令和2年8月13日

静岡県中央新幹線対策本部長
静岡県副知事 難波 喬司

「リニア中央新幹線静岡工区 有識者会議」におけるJR東海の
提出資料についての静岡県の考察

図 23 定期観測地点 (年2回) のモデルの再現性確認結果 (豊水期・渇水期)

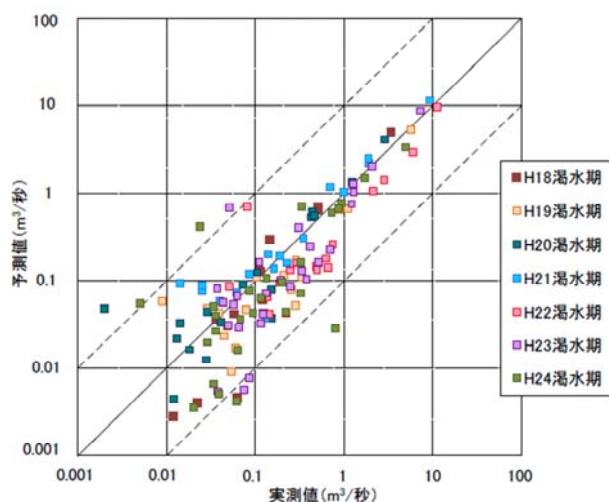
P. 19の図23、P. 20の図24からわかるように、 $1 \text{ m}^3/\text{秒}$ 以下の実測値の領域では、実測値に対し、予測値が小さめに計算されている。全

体としても図中の実測値÷予測値＝1を示す実線より下に予測値が計算される傾向が見える。

これは推測だが、「降水量を実現象より小さめに設定したため、流量が大きい時の河川流量の再現性を上げるために、透水係数を小さくとって、地中への浸透量を減らし表流水への流出量を増やす。透水係数を小さくとっているため、地中への降水の浸透量が小さめに計算される。このため、流量の小さい実測値の領域（地下水から河川への流出の割合が大きい、 $0.01 \sim 1 \text{ m}^3/\text{秒}$ ）では、地下水から河川への流出が小さめに計算され、予測値は実測値より小さめに計算される傾向にある。」とも言える。

前述のように、降水量の与え方の根拠が適切でなく、かつ降水量の与え方が不適切であることを計算上補うために、透水係数が実現象より小さめに設定されている可能性がある。これによって、トンネル湧水量は小さめに予測されている可能性がある。

(3) 県境付近の断層の評価

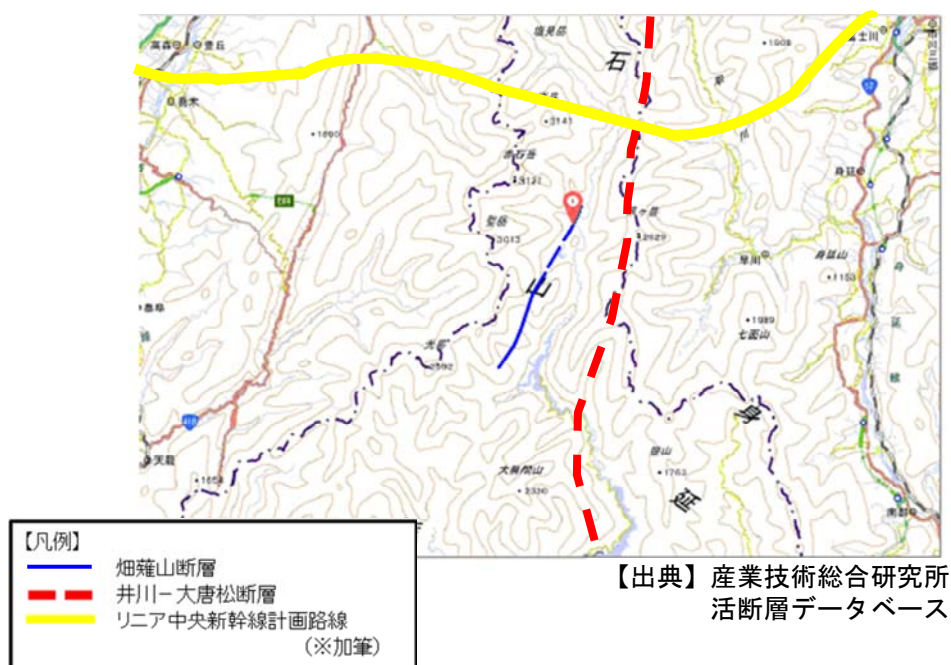
国立研究開発法人産業技術総合研究所等の資料によれば、畑薙山断層は推定断層で、J R 東海が示す位置よりも南側にある。J R 東海は、南側にある畑薙山断層を北側に延長し、山梨県境付近も畑薙山断層としている。しかし、もっと大きな構造で見ると、山梨県境付近の断層は井川-大唐松山断層の一部であると考えるのが妥当である。断層の評価は、トンネル湧水量や地下水位低下の予測に対して、大きな影響を与える。ボーリングを行い、データを得るなど、さらに十分な調査・検討が必要である。

図 24 定期観測地点 (年2回) のモデルの再現性確認結果 (渇水期のみ)

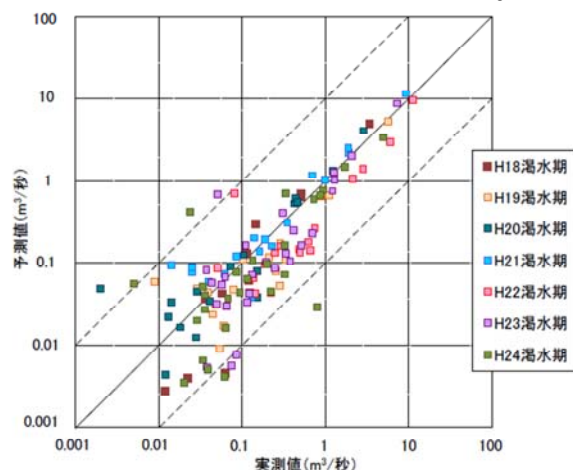
実際、例えば、 $0.09\text{m}^3/\text{秒}$ の実測値に対して、予測値はその10倍の $0.9\text{m}^3/\text{秒}$ から、0.1倍の $0.009\text{m}^3/\text{秒}$ の間の値に計算されている。すなわち、予測値は実測値の10倍で計算されることもあれば1/10で計算されることもある。(P. 20 図 24)

ここで用いている「実測値」は、渇水期のある時期の平均値であると思われる。一般に、平均値で比較することで再現性のばらつきは小さくなる。平均値の比較でこのような再現性のばらつきがあるということは、より短い時間間隔の計算値では、さらに大きな再現性のばらつきが生じていると考えられる。

P. 20 図 24 において、沢等の流量の定期観測地点のうち、渇水期のデータを取り出した相関係数が 0.96 とされている。

この相関係数は、流量 $0.01 \text{ m}^3/\text{秒}$ から $10\text{m}^3/\text{秒}$ の 1000 倍の流量幅の間で計算されている。この相関係数は、1000 倍の流量幅のときに、実測で流量が大きいときは予測値も流量が大きく、同じく小さいときは小さく計算されているかの傾向を見るためのものである。

この点については、前述のとおり、実測値の 0.1 倍で計算されることもあれば、10 倍で計算されることもある。とりわけ、地下水の動きが沢の湧水量に支配的に影響を与える流量実測値が小さい領域でバラツキが大きい。

これは、地下水の動きが影響を与えるトンネル湧水量の予測値においても、実現象の 0.1～10 倍の範囲でバラツキがある可能性を示している。(なお、相関係数の回帰式が、 y (計算値) = x (実測値) ではなく、 $y = 0.9x - \alpha$ ではないかについても情報開示を願う。)

図 37 地下水位（計算上）予測値低下量図（トンネル掘削完了時：工事着手10年後）

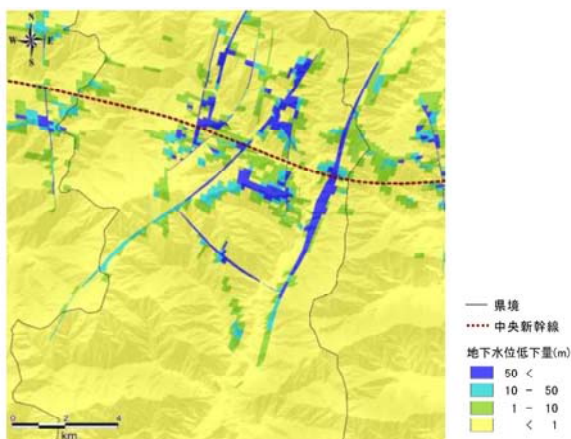
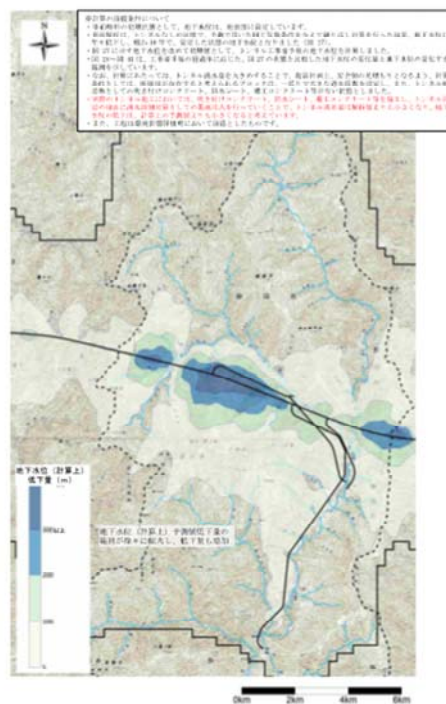
P. 28～P. 41 に「地下水位 (計算上) 予測値低下量図」が示されている。これによると、断層付近においても、地下水位の低下はトンネル近傍にとどまっている。このことは、断層部の掘削の際の突発湧水などがもたらす地下水位の変化が十分考慮されていない可能性を示している。

参考図は、静岡市が別のモデルを用いて解析したものである。このモデルでは、断層に沿って (平面図上) 長い帯状に地下水位が低下しており、JR 東海のものとは明らかに解析結果が異なる。

また、JR 東海は、畑薙山断層はトンネル内湧出量が大きいため、山梨県側からの「登り勾配」で掘らなければ危険であると説明している。しかし、JR 東海の解析結果によれば、トンネル掘削完了時の地下水位低下予測値 (P. 37 図 37) で見る限り、「下り勾配」で掘る荒川

岳北部の地下水位低下の範囲が畑薙山断層付近より大きい。

地下水位低下の範囲が大きい、すなわち、トンネル湧水量が多いところを「下り勾配」で掘るとし、より地下水位低下の範囲が小さく、トンネル湧水量が少ない畑薙山断層付近は「下り勾配」で掘るのは危険としている。自己矛盾があると言わざるを得ない。
